RESPUESTAS A OBSERVACIONES AL PROYECTO DE PLIEGO DE CONDICIONES DEL PROCESO DE CONVOCATORIA PÚBLICA CP-005-2015

El Instituto Colombiano para la Evaluación de la Educación – ICFES, a través, del presente documento da respuesta a las observaciones recibidas respecto del Proyecto de Pliego de Condiciones, publicado el 24 de abril de 2015, correspondiente al Proceso de Convocatoria Pública CP-005-2015, para la selección del contratista prestación de servicios conectividad a internet y especializados de data center.

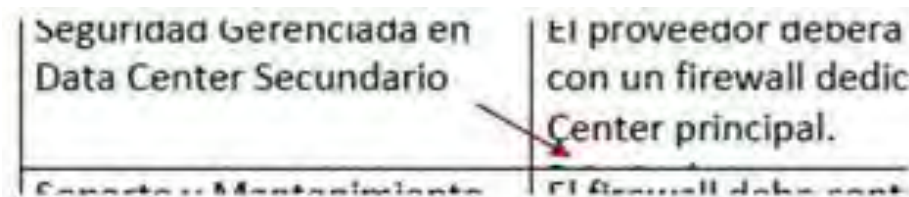
Punto 2.3 Componente 3 Servicios de Seguridad Gerenciada – Pag 25. Fila “Seguridad gerenciada en Data Center Secundario” se solicita validar si parte del texto informativo quedó oculto por temas del formato del archivo ya que se visualizan letras recortadas en la parte inferior de la celda a la derecha de la fila mencionada. Ver archivo anexo “letras.jpg”.

No existe texto adicional.

Se presenta la topología lógica de conectividad actual del ICFES.

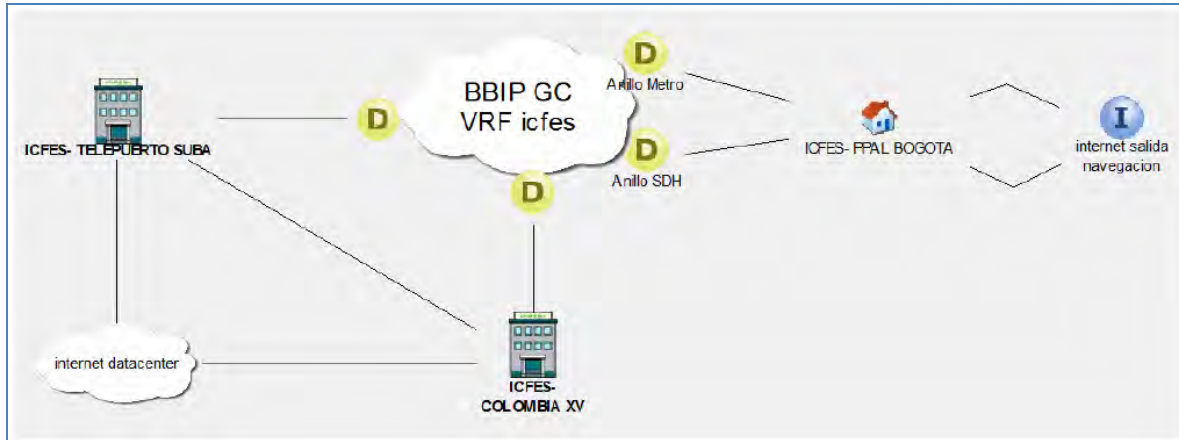
Generales: Se solicita al ICFES suministrar un diagrama de la topología lógica de conectividad de la solución para garantizar que los proponentes entienden correctamente el alcance del servicio requerido.
